Stellungnahme Bebauungsplan Straßenäcker

I.) Gutachten Einzelhandel GMA

II.) Rad- und Fußwegführung im Bebauungsplan und entlang der L 1055

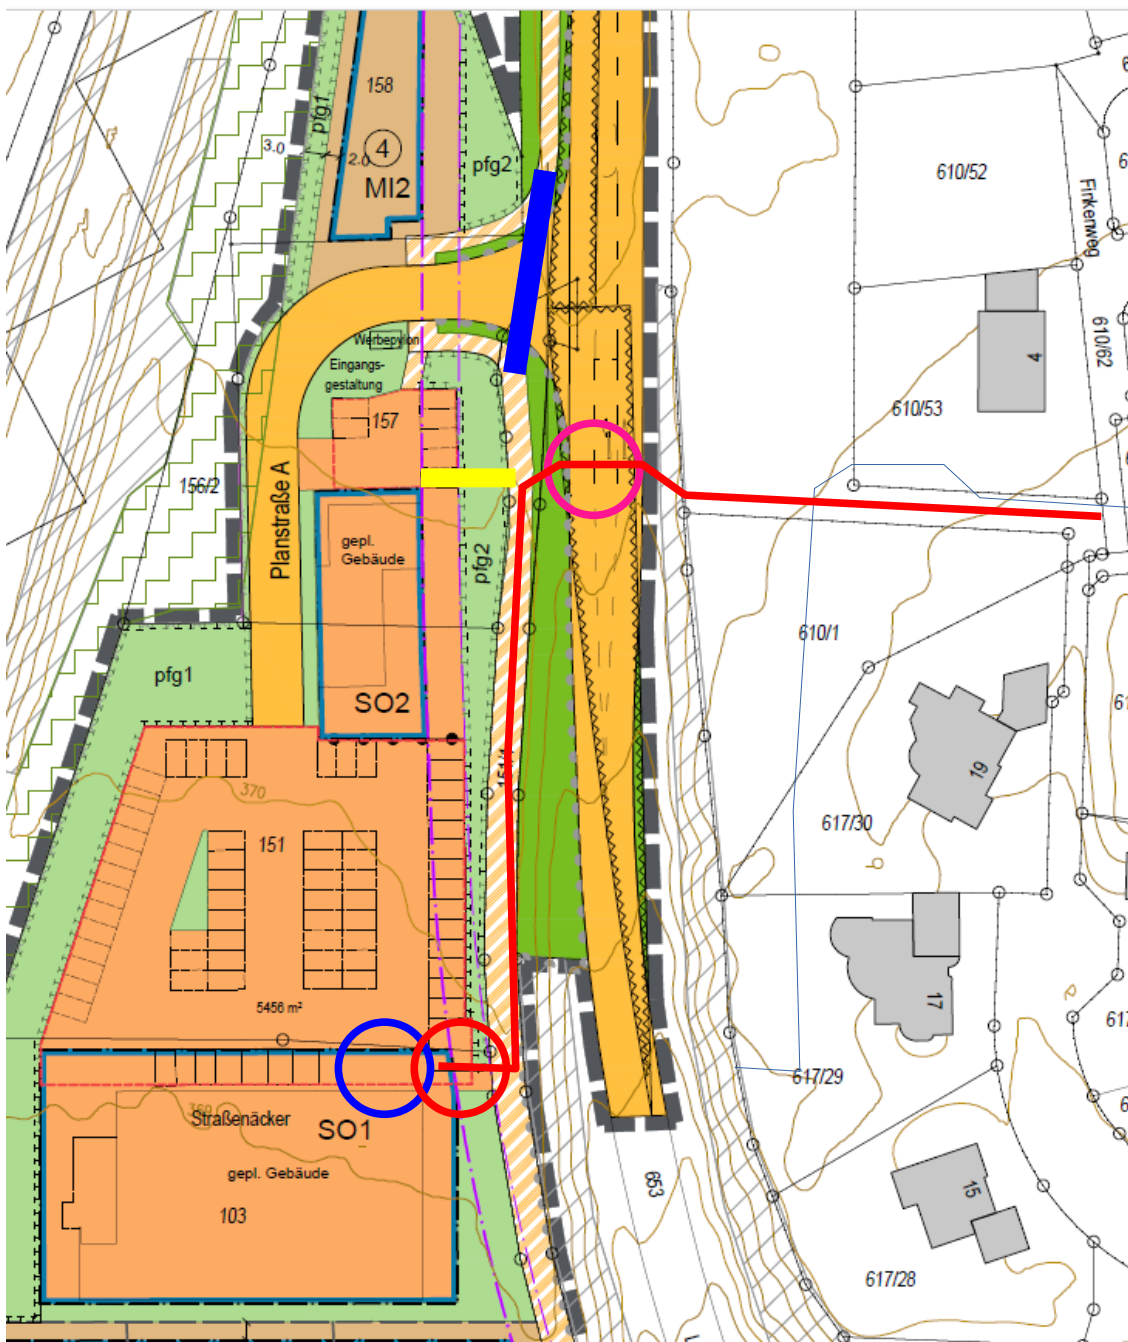
1.) Eine attraktive, **kurze und direkte Fuß- und Radverbindung** schaffen mit **sicherer** Querung der L 1055 (**3,5 m** breite Mittelsinsel mit geschwindigkeitsdämpfender Wirkung) vom Wohngebiet Taubental und den weiter östlich gelegenen Wohngebieten zum Netto (s. **rote Linie** im Bebauungsplan nächste Seite). Diese sollte **südlich** der Linksabbiegerspur angelegt werden, um einen möglichst **kurzen** Fußweg zu haben.

2.) Das Ortsschild vor die Zufahrt zum Gebiet Straßenäcker setzen. Damit gilt ab hier schon Tempo 50, was die sichere Querung von Fußgängern und Radfahrenden erleichtert ebenso wie das Linksabbiegen der Kfz.

3.) Einen direkten **eingangsnahen Zugang** des Fuß- und Radweges vom Kocherweg zum Netto-

Eingang mit Einmündungstrichter (**roter Kreis**) versehen.

- 4.) Ist ein **eingangsnaher, überdachter und diebstahlsicherer Fahrradabstellplatz** vorgeschrieben bzw. vorgesehen (**blauer Kreis**)?
- 5.) Direkte, kurze und sichere Führung des Fuß- und Radweges **fahrbahnnah** über die neue Zufahrt zum Netto (vgl. Musterlösung 9.3-1). Das bedeutet kürzere Wege, weniger Versiegelung und geringere Kosten als im vorliegenden Bebauungsplan (**blaue Linie**).

- 6.) **Direkter Zugang** vom Fuß- und Radweg von Osten her **zum Gebäude SO2**, statt umwegig von Norden her (aus Michelbach: **Gelbe Linie**).
- 7.) Kann aus Klima- und Umweltschutzgründen ganz auf die **Linksabbiegespur verzichtet** werden? Unbedingt ist eine **3,5 m breite Mittelinsel** (s. o. mit geschwindigkeitsdämpfender Wirkung) als Querungshilfe für den Fuß- und Radverkehr in **direkter** Verlängerung des bestehenden Feldweges (diesen asphaltieren) aus dem Taubental heraus zum Netto zu schaffen (**magenta Kreis**). Mit Linksabbiegerspur sollte die Mittelinsel am **Anfang** dieser Spur sein, also **südlich** der Spur und nicht am Ende.

Ist eine umfangreiche **Parkplatzbegrünung** vorgesehen bzw. vorgeschrieben?

Ist hier **Solarüberdachung** der Parkplätze vorgeschrieben und vorgesehen? Dann möglichst viele Bäume im Norden auf dem öffentlichen Grün?

Ist vorgeschrieben, die **gesamten** Dachflächen der SO-Gebäude zu begrünen und mit PV zu belegen?

Nur ein **Minimum** an Parkplätzen – und damit an versiegelter Fläche – vorsehen. Den Rest begrünen.

Ist die Lkw-Zufahrt über den Parkplatz?
